ACTA DEL COMITÉ DE LA UNIDAD IZTAPALAPA RELACIONADA CON EL MANTENIMIENTO Y REHABILITACIÓN DEL AUDITORIO SANDOVAL VALLARTA

SESIÓN 02

"MANTENIMIENTO Y REHABILITACIÓN DEL AUDITORIO SANDOVAL VALLARTA"

BOLETÍN 01 B-01

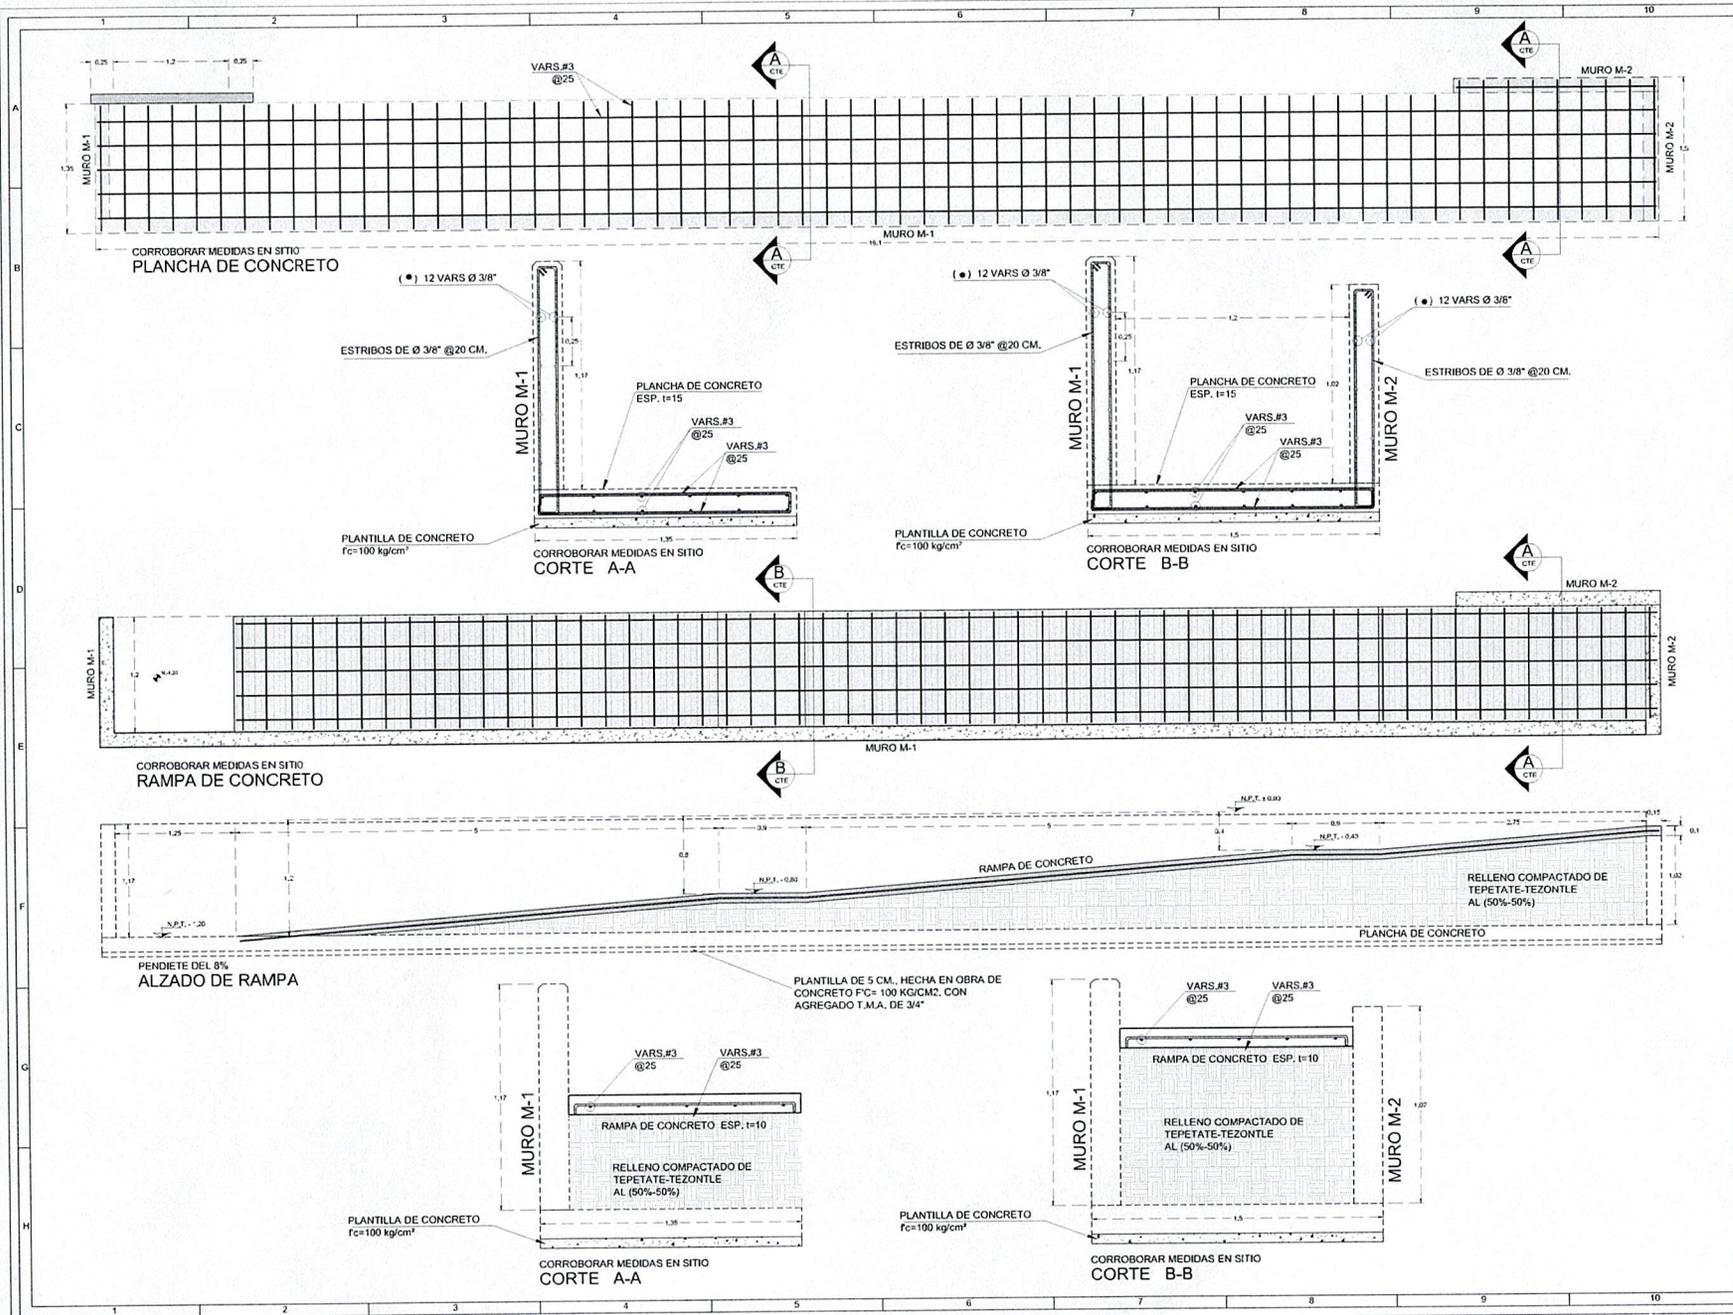
| REFERENCIA | PREGUNTA | RESPUESTA |
|-----------------------------------|--|---|
| PARA LA PARTIDA B3 "ALBAÑILERÍAS" | Se puede proporcionar detalle de armado de barandal de concreto | Se adjunta criterio. |

Se adjunta a la presente acta el boletín 01 (B-01), el cual se enviará por correo electrónico en PDF y en AUTOCAD.
